**Pripomienky Ministerstva životného prostredia Slovenskej republiky, odbor štátnej geologickej správy k EIA dokumentácii: „Obytný súbor Svätý Martin Spišské Podhradie - Etapa III - Obytný súbor II a Občianska vybavenosť“**

Prehľadná situácia navrhovanej činnosti – širšie vzťahy

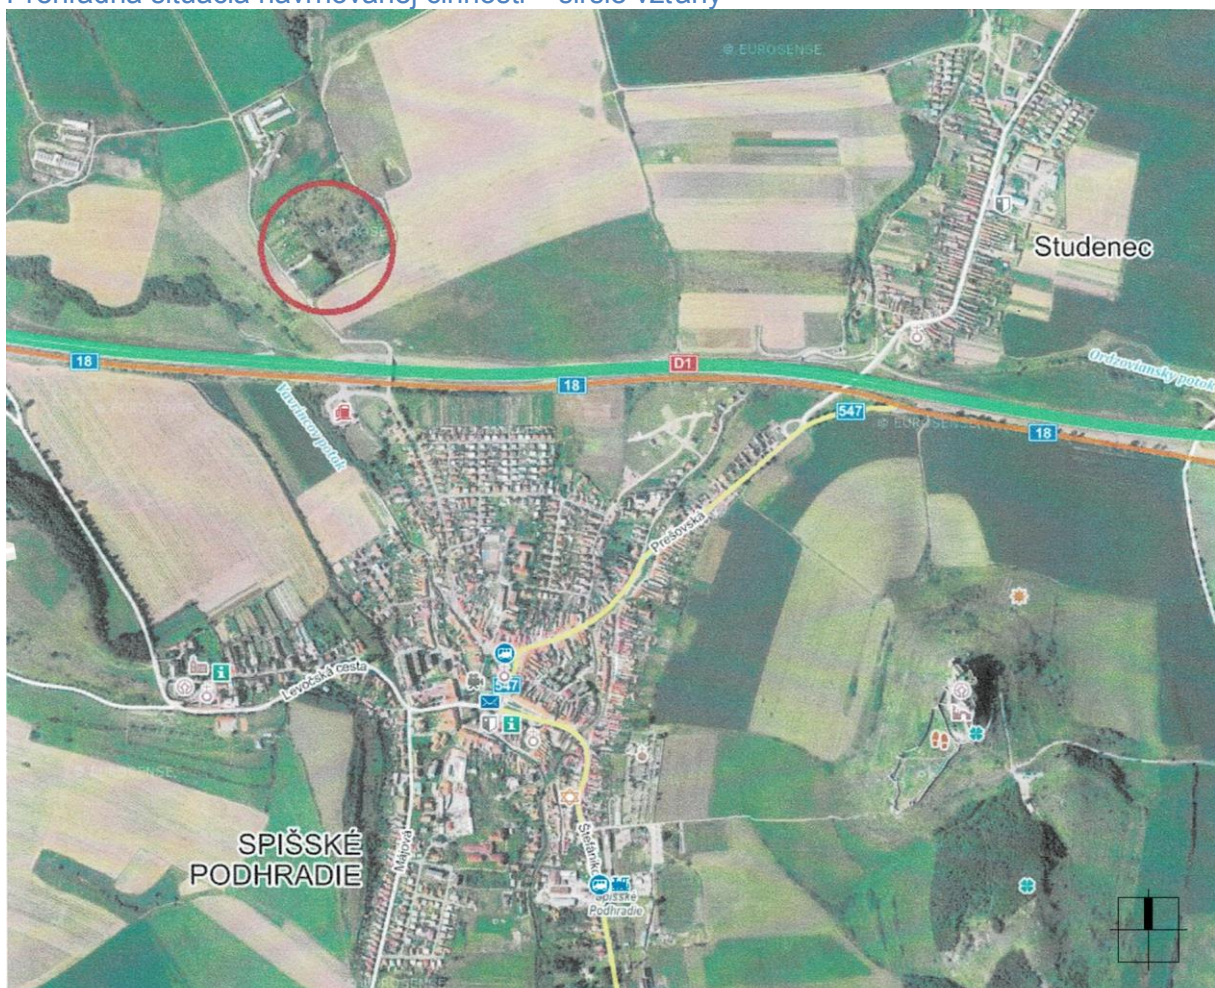
1. Prehľadná situácia navrhovanej činnosti na strane č. 8 nemá špecifikovanú mierku. Podľa prílohy č. 9 zákona č. 24/2006 Z. z. o posudzovaní vplyvov na životné prostredie by mala byť v mierke 1 : 50 000. Taktiež nie je zrejماً ani svetová strana znázorneného predmetného územia. Pre nejasné obrysy dotknutého územia, vrátane neposudzovanej etapy I, sa nemožno s istotou vyjadriť, či navrhovaná činnosť negatívne neovplyvní momentálne nevyužívané výhradné ložisko tehliarskych surovín.
